07 אוגוסט 2025
י"ג אב תשפ"ה

**הנידון: סיום פעולות חקירה ושיקום וזרישה להמשך ניהול סיכון –
מתחמים 3, 4, 7 (בה"ד 16 וכלא 4), מחנה צריפין, ראשון לציון**

שרטוט 1 - מיקום האתר, חלקות (בצהוב) ומגרשים (בלבן)

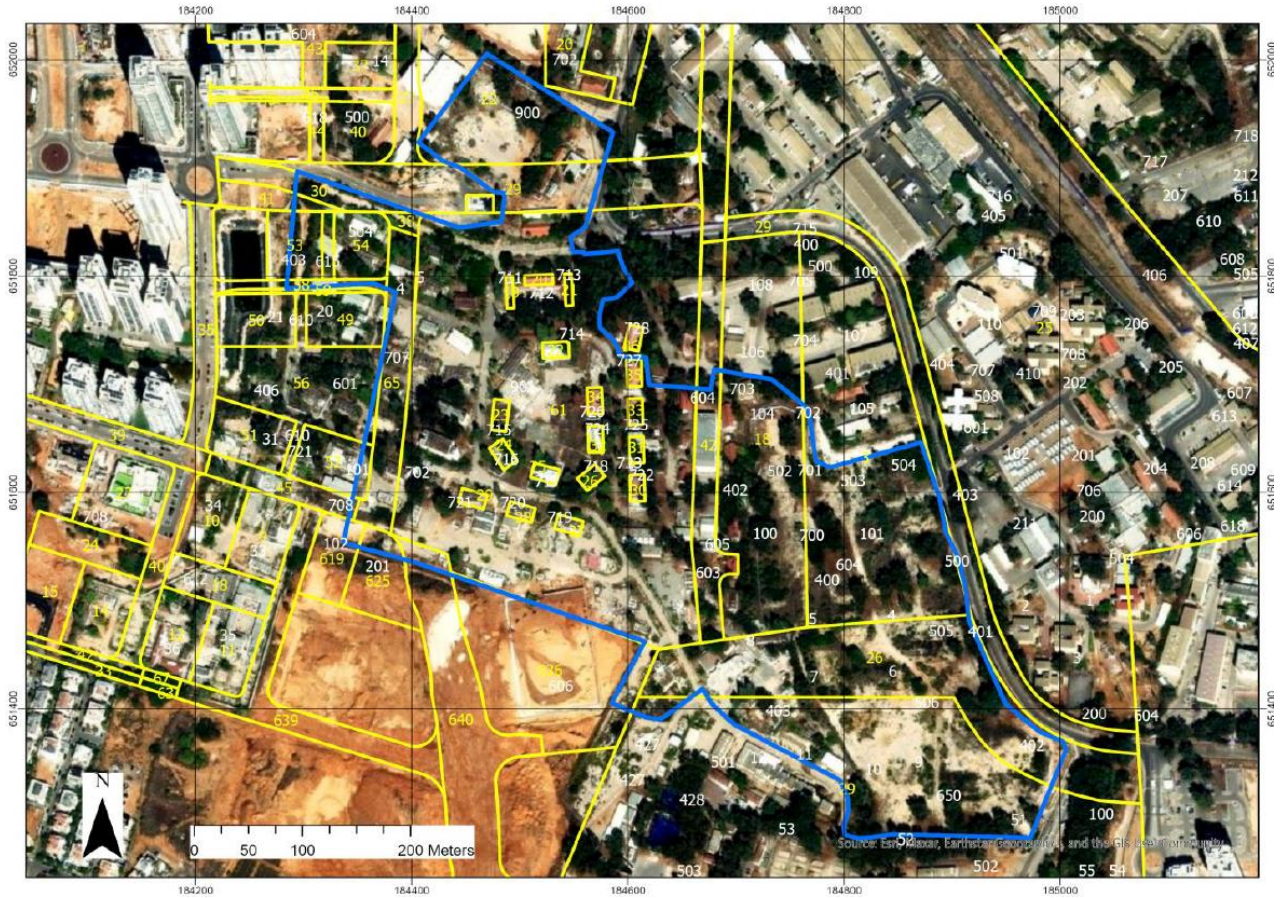
1. בהתאם למפורט לעיל, נמצא כי אין צורך בהמשך טיפול בקרקע. עם זאת, בשל החריגות שנמצאו בסקר גז הקרקע בשטח האתר – **מספרי גושים, חלקות ומגרשים, כפי שמפורט בנספחים א' ו-ב' מטה**, נדרש להמשיך ולנהל את הסיכון הקיים מהקרקע ולצורך כך **נדרש לבצע מיגון מבנים בכלל שטח האתר, על-פי הנחיות המשרד – "הנחיות מקצועיות למיגון מבנים בפני חדירת גזי קרקע"**¹.
